**RACCORDEMENT DU BOULEVARD FRECHETTE
AUX AUTOROUTES 10&35 (CHAMBLY)**

**RAPPORT COMPLEMENTAIRE A L'ETUDE
D'IMPACT SUR L'ENVIRONNEMENT**

JUILLET 1984

Fig. 1

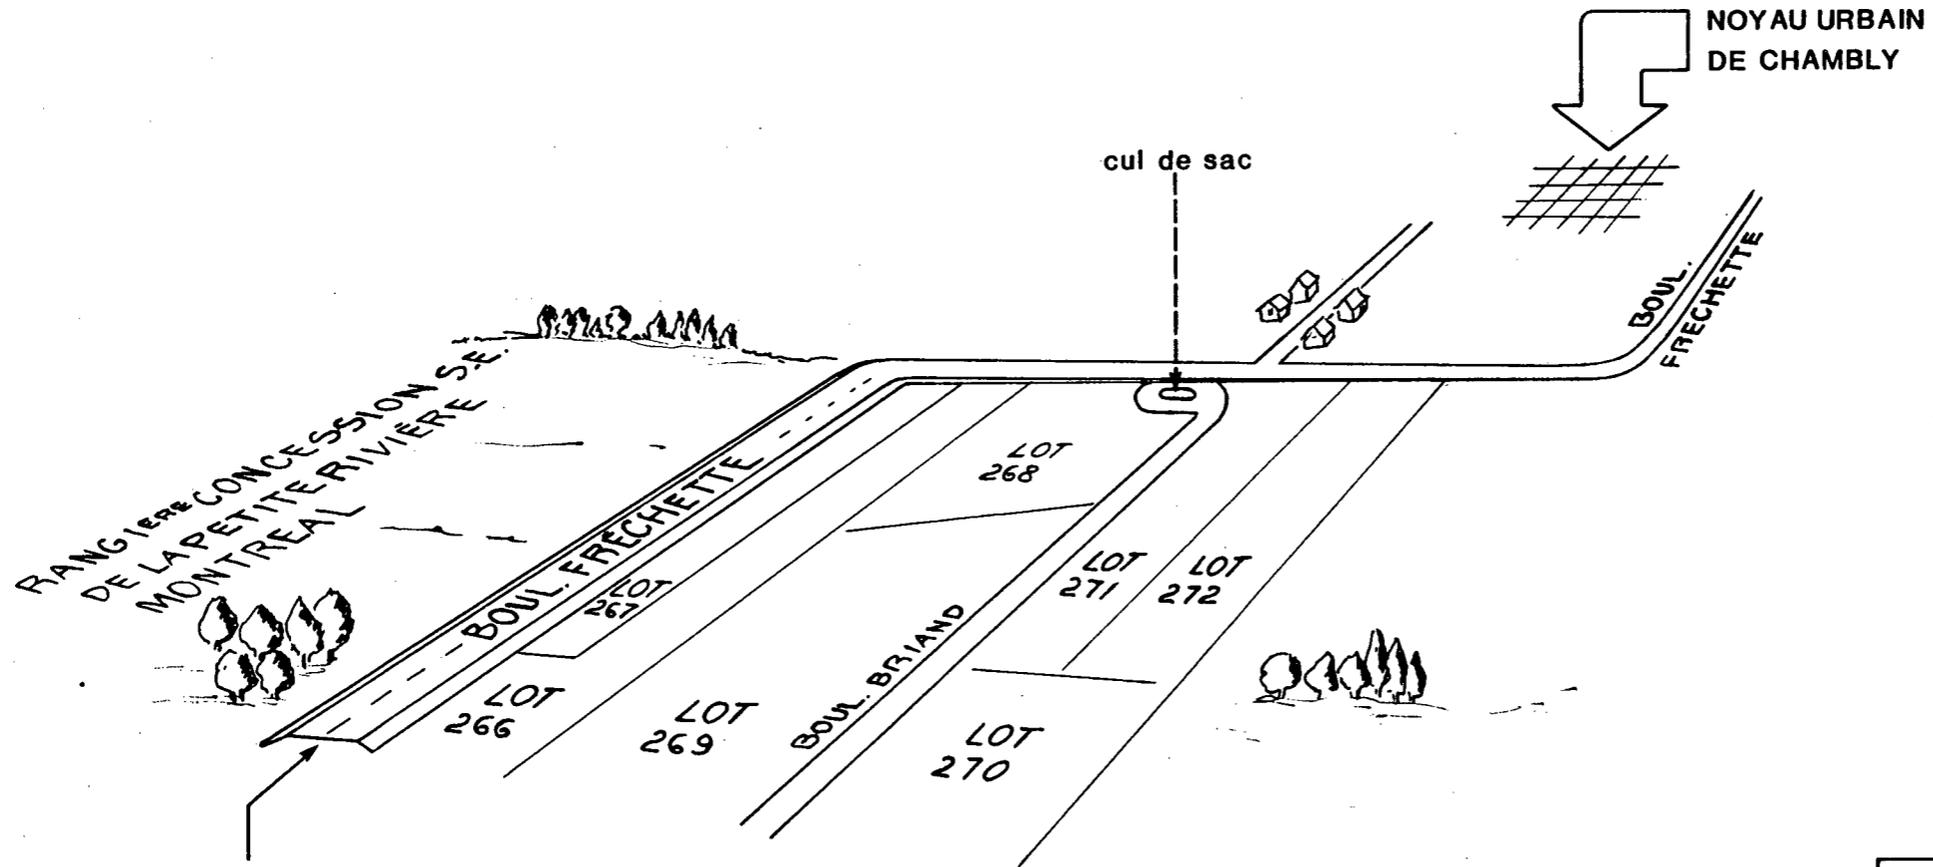
Il s'avère difficile de situer exactement la séquence des interventions qui seront effectuées sur le réseau routier existant et futur en regard des 2 phases du projet, l'information étant diffuse dans le rapport. Un croquis illustrant les phases de réalisation (2 voies, 4 voies) et les raccordements et fermetures de routes prévus permettraient de mieux cerner le projet dans son ensemble.

Voir les figures 1 et 2.

La localisation des culs-de-sac est montrée aux figures 1 et 2 de même que sur le plan TL-80-122011 (feuillet 2) qu'on retrouve à l'annexe 2.

Figure no.3

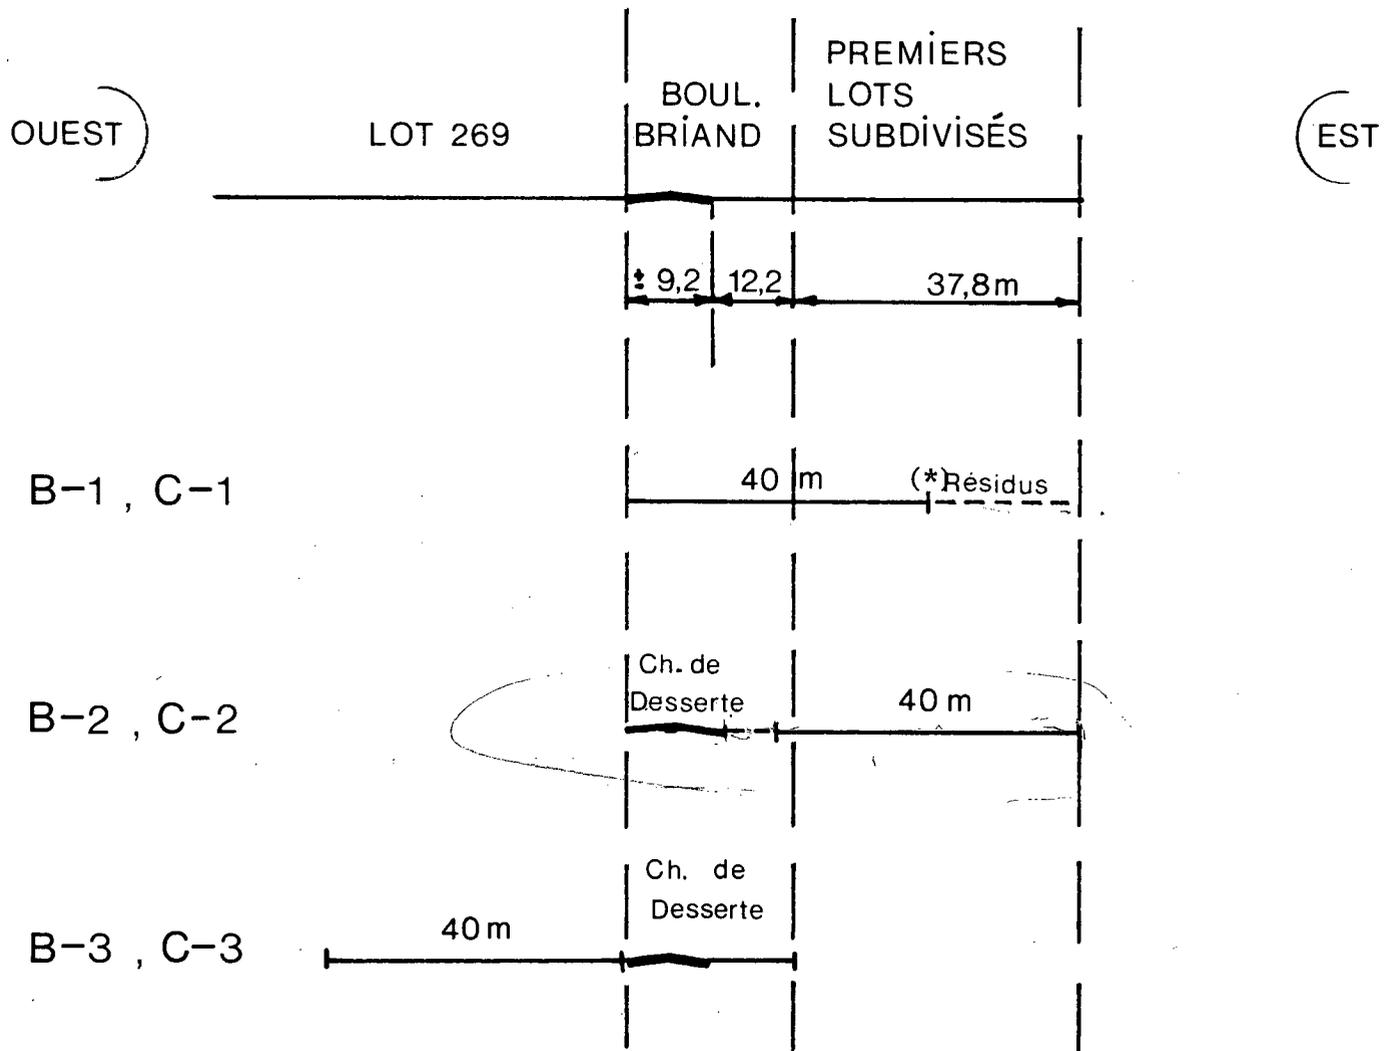
- 4.1 La figure 3 de la page 11 illustrant les caractéristiques des tracés B et C doit être reprise de façon à être beaucoup plus compréhensible en indiquant précisément l'emprise du boulevard Briand qui est utilisée, la largeur des emprises en cause, section par section et globalement. Ceci s'avère particulièrement important pour le tracé C où l'on a plusieurs éléments qui composent l'emprise future, soit la nouvelle route, le terre-plein latéral et le boulevard Briand actuel.
- 4.2 En ce qui concerne les tracés B-2 et C-2, quel est le sort réservé à l'assiette du boulevard Briand?

- 8.1 La figure 3 de la page 9 devrait être améliorée dans le sens des commentaires formulés plus haut concernant cette même figure.
- 8.2 Les deux phases du projet de même que les raccordements et fermetures de route qui s'y greffent auraient avantage à être présentées sous forme de croquis. Ceci aurait pour effet de mieux cerner le projet comparativement à la situation présente où l'information est existante mais diffuse dans le résumé.
- 8.3 Au niveau des coûts, les montants associés aux différents tracés ne sont pas présentés.
- 8.4 Au niveau des aspects relatifs au niveau sonore, des informations additionnelles seraient requises, notamment sur des éléments sommaires d'ordre méthodologique et sur les résultats obtenus.

4.1 Voir figure 3

Tel qu'il peut être constaté à la figure 3, le tracé B-2 et C-2 nécessite l'utilisation du boulevard Briand comme chemin de desserte; ce qui comparativement au tracé B-3 et C-3 représente peu de différence en terme d'emprise requise.

Référez à la figure 3 du présent rapport

FIG. 4. TERRE-PLEIN LATÉRAL

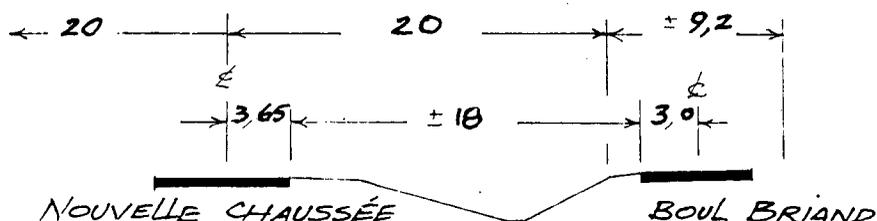
- 4.3 En ce qui concerne les tracés B-3 et C-3, quelles sont les raisons justifiant un terre-plein latéral d'une largeur de 20 mètres ?
- 4.4 Pourquoi n'avoir pas généré un tracé qui utiliserait l'emprise actuelle du boulevard Briand et répartirait l'emprise additionnelle requise de part et d'autre de l'assiette du boulevard Briand?
- 4.5 Dans l'hypothèse où le boulevard Briand devient une desserte agricole, il n'est pas fait mention explicitement des endroits où cette artère se terminerait en cul-de-sac.
- 4.6 Les modifications apportées à l'échangeur sont explicitées très sommairement et leurs implications réciproques peu esquissées. On parle aussi de solution optimale. D'autres scénarios étaient-ils envisageables? L'échelle de la carte 2 ne permet pas de bien visualiser les modifications de ce très petit secteur. Un plan à grande échelle permettrait de remédier à cette situation.

Le terre-plein latéral n'est que de ± 18 mètres (chaussée à chaussée) et ne sert qu'à localiser un fossé commun entre la nouvelle chaussée et celle du boulevard Briand actuel (voir figure 4).
